**Miglioramento del collegamento tra SS16 "Adriatica" e SS309 Dir. "Romea"  
Interventi di adeguamento della Tangenziale di Ravenna**

**II STRALCIO**

**PROGETTO ESECUTIVO**

**INQUADRAMENTO GENERALE DELL'INTERVENTO**  
Relazione Verifiche di ottemperanza

Figura 4 : Planimetria degli interventi mitigativi - TRATTO A (T02IA00AMBPP01\_B)

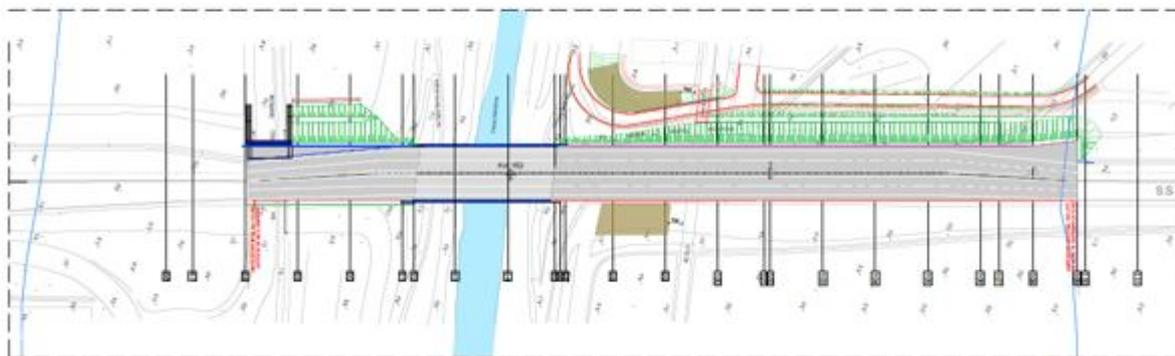
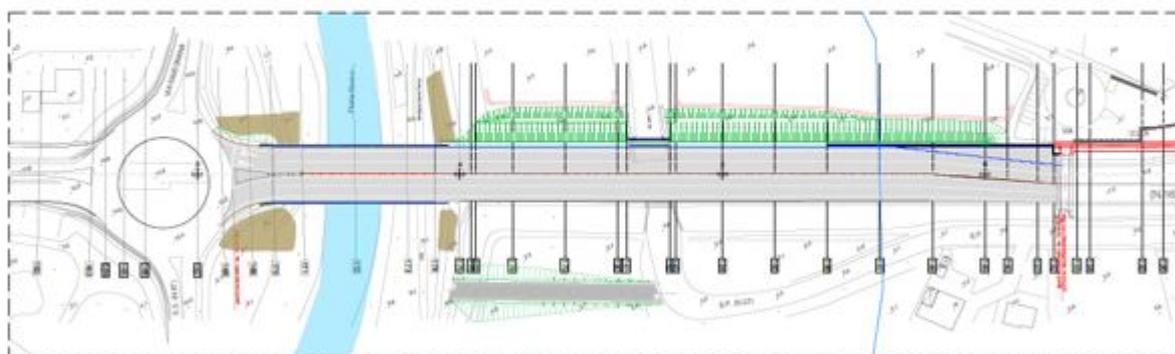
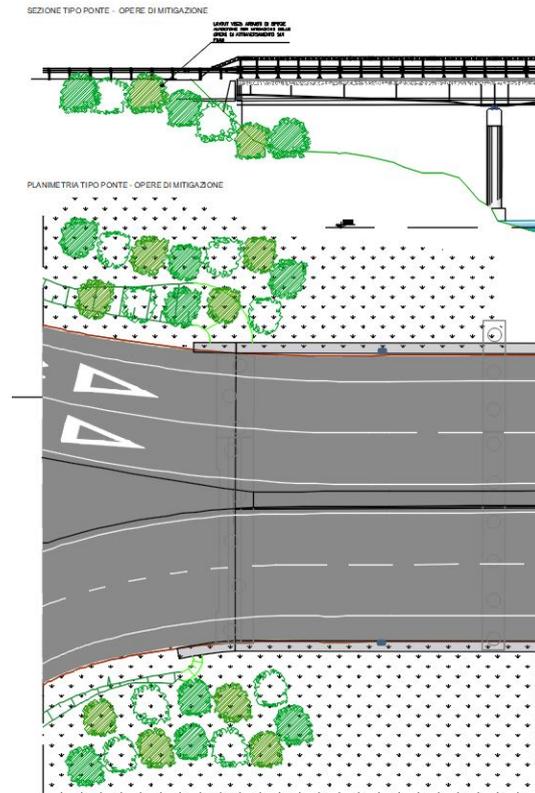
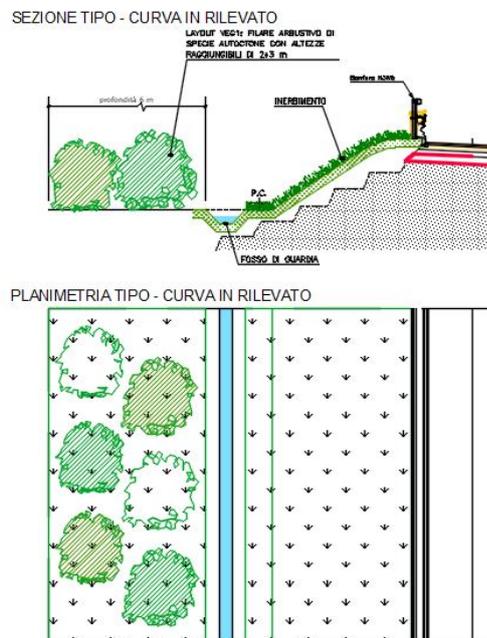
1. L'area boschiva dovrà garantire un sesto di impianto 3,5 x 2,5 m, all'interno del quale dovrà essere garantita una specie principale arborea, quale farnia, frassino e pioppo bianco (escludendo la roverella), due specie accessorie, quali acero campestre, carpino bianco e tre arbustive, quali corniolo, sanguinella e frangola;
2. Le aree a filare arbustivo dovranno garantire un sesto di impianto 1 x 1,5 m a onda, con arbusti autoctoni;
3. Il prato dovrà essere realizzato con miscuglio al 70% di graminacee e 30% di leguminose, al fine di garantirne la biodiversità.

Per quanto riguarda la Condizione ambientale n. 1, la Regione Emilia-Romagna con nota del 09/08/2022 ha espresso parere positivo con il seguente suggerimento: "per quanto riguarda gli interventi di mitigazione a verde con reinserimento di nuove specie arboree tipiche della località interessata dai lavori, come prescritto dal Comune di Ravenna nell'ambito del procedimento di autorizzazione paesaggistica, si suggerisce di prediligere come specie arborea il *Fraxinus oxyfillo* al posto del *Fraxinus excelsior* in quanto più adatto al luogo inte-ressato dal progetto" (Allegato n. 2).

Nello specifico, il progetto prevede una serie di interventi di mitigazione a verde con reinserimento di nuove essenze arboree tipiche della località interessata dai lavori in ottemperanza a quanto prescritto dal Comune di Ravenna nell'ambito del procedimento autorizzativo sopra descritto.

Nel presente progetto che costituisce il II Stralcio degli interventi di adeguamento della Tangenziale di Ravenna, si recepisce tale prescrizione tuttavia l'intervento in questione non prevede l'inserimento di alberi ad alto fusto.

Nell'Elaborato **T02IA00AMBRE05\_B (Relazione sugli interventi di mitigazione)** sono descritte nel dettaglio le mitigative previste da progetto e le specie prescelte.
